客户须知

B-CN-415-CN REV A

主题： VTX1600 主要修订版 C 发布通知

图 1 – VTX1600 命名示例

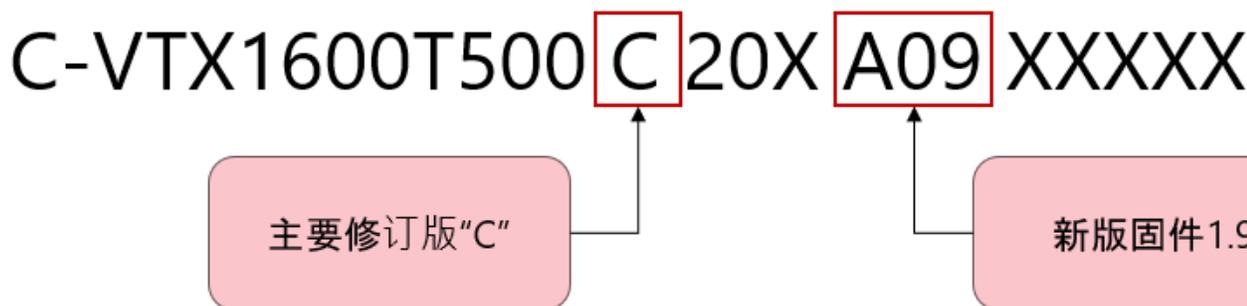
所有主要修订版“C”的压缩机都必须使用 Turbocor 变量配置®系统和新的命名法加以配置。
